**Concerne** : Aménagement des entrées du parc Léopold, La tour Eggevoort et ses abords: Projet Eggevoort - avis de la coordination associative préalable à l'introduction de la demande du permis d'urbanisme – votre courrier  
IGE/2.2.47.1/2340/48025

Aménagement des entrées du parc Léopold  
La tour Eggevoort et ses abords: Projet Eggevoort  
Demande de permis unique  
Demandeur: BELIRIS  
Auteur de projet: MSA, NEY

## Avis de la coordination associative préalable à l'introduction du permis unique

5. Plan (1877) édité  
par les établissements  
VANDERMAELEN  
Bibliothèque royale, cartes  
et plans

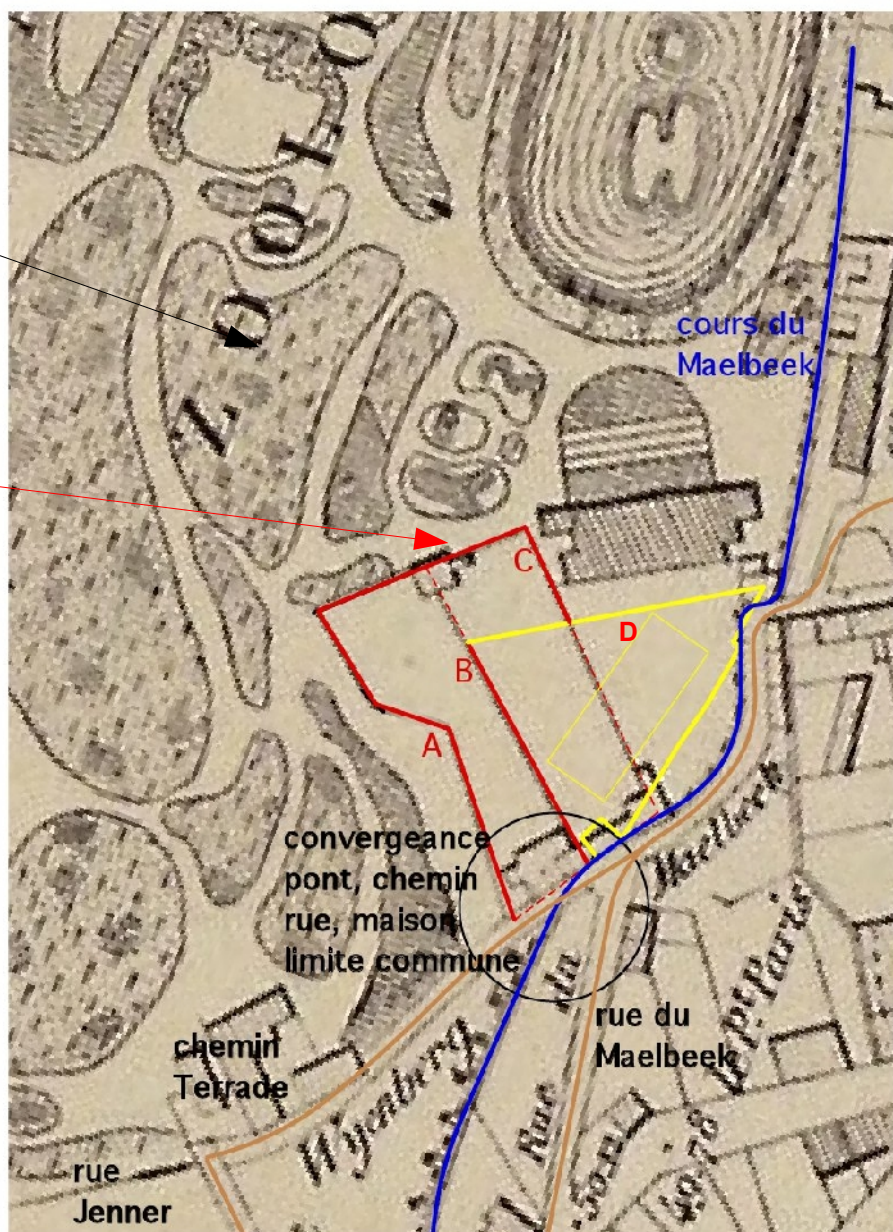
Les divisions cadastrales qui apparaissent déjà au milieu du XVIII<sup>e</sup> siècle sont en partie encore conservées et se matérialisent aujourd'hui par les murs de clôture qui sont en partie également des murs de soutènement (ill. 5). Nous avons découvert derrière le mur longitudinal en brique qui soutient les terres du talus boisé un second mur en moellon de pierre qui est sans doute celui illustré dans le dessin de DE RONS (ill 2). Nous tenons donc à ce que la restauration de ces éléments structurels soient étudiés de manière plus approfondie et qu'ils soient mieux intégrés dans les aménagements paysagers proposés.

A partir de la fin des années 70 et pendant une quinzaine d'année, la tour Eggevoort et ses abords situés au-delà du mur transversal cité dans le paragraphe précédent (ill. 5) ont été restaurés, entretenus et habités par Madame Margarethe Braune et son mari. Le drainage des eaux souterraines de ce secteur a été fortement perturbé par la construction de la barre
